原子燃料工業株式会社東海事業所の核燃料物質の加工の事業
に係る保安規定変更認可申請書の一部補正について

加工施設保安規定の変更の一部補正

核燃料物質の加工の事業に係る保安規定
新 旧 対 照 表

令和2年2月
原子燃料工業株式会社
東海事業所

添2の表2 資機材一覧 (つづき)

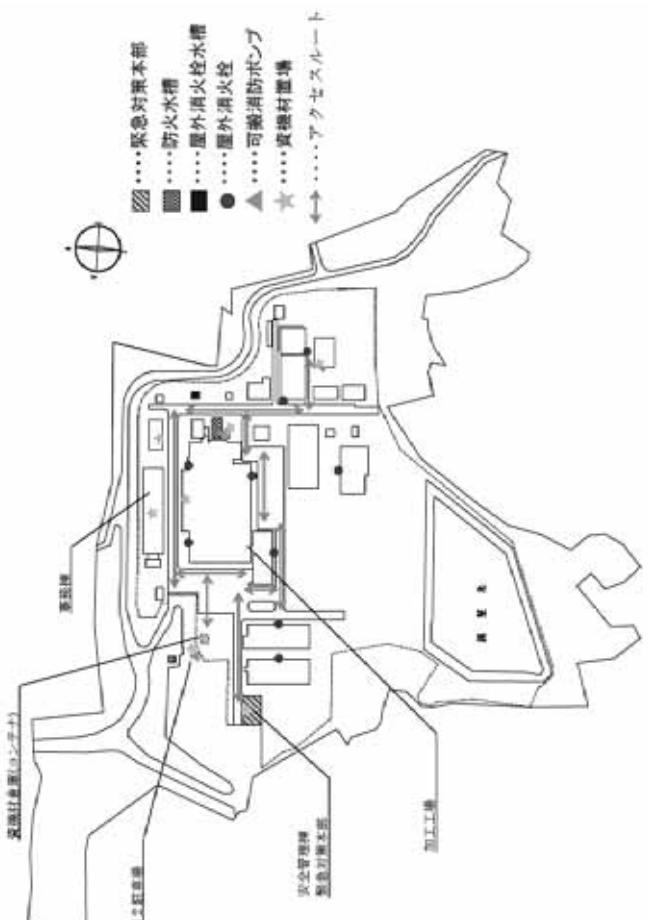
変更の理由(1)
業務管理部長の資機材整備に関する業務を環境安全部長に移管する。

変更の理由(2)
飛散防止装置及び管理方法を明確にする。

変更の理由(3)
主たる環境安全部長は第85条に基づき、性能維持のための点検（1回／年）の外観・機能確認）を行ふとともに、第29条に定める巡回・点検により保管状況を把握する。
